Resolución de la Directora General de Armonización Urbanística y Evaluación Ambiental por la que se formula el informe de impacto ambiental del proyecto Línea de evacuación y parque fotovoltaico Sa Coveta, polígono 3, parcela 915, TM de Sant Llorenç. (exp. 254a/2024)

Informe de impacto ambiental del proyecto Línea de evacuación y parque fotovoltaico Sa Coveta, polígono 3, parcela 915, TM de Sant Llorenç

Figura 2. Ubicació de les tres alternatives. Font: Document Ambiental.

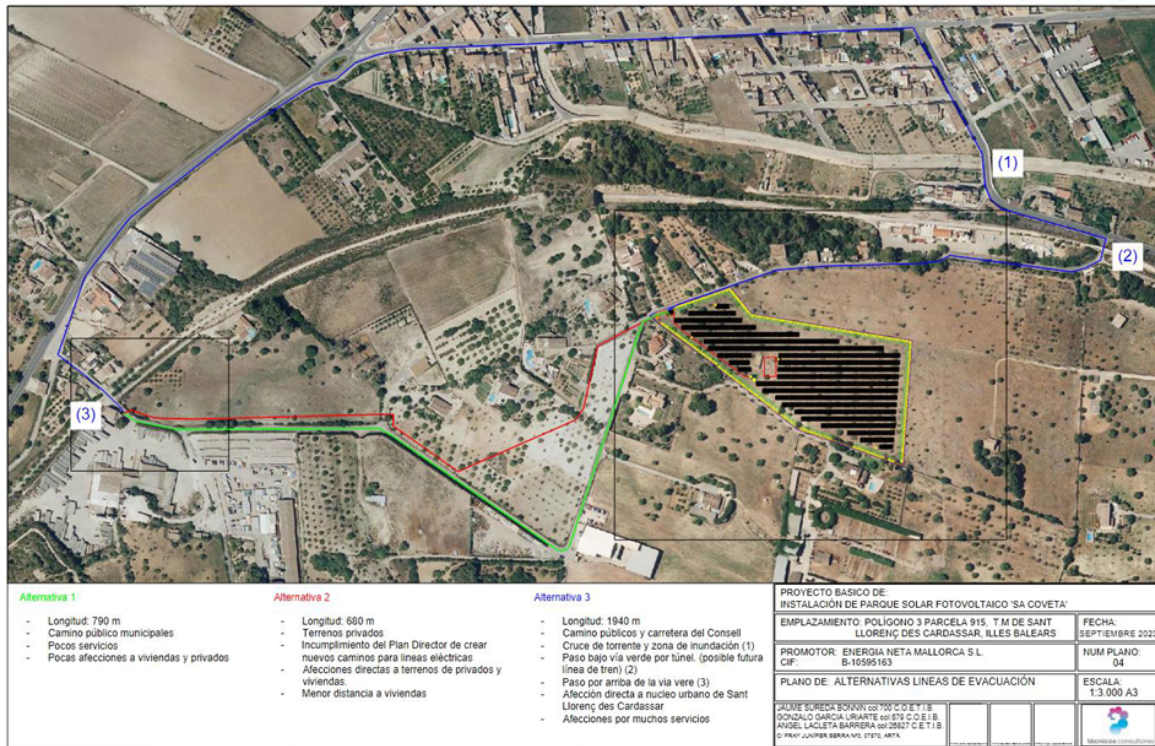
1. En el documento ambiental, aunque se proponen tres alternativas, no se aporta una comparativa suficiente multicriterio entre las alternativas ni una metodología explícita de selección. No obstante, este hecho no impide continuar la tramitación, ya que, de acuerdo con la información disponible y los condicionantes territoriales y técnicos expuestos, la alternativa escogida se puede considerar, de manera razonada, la más viable y la que previsiblemente conlleva una menor afectación ambiental. Sin perjuicio de que un análisis comparativo más detallado podría matizar esta conclusión.
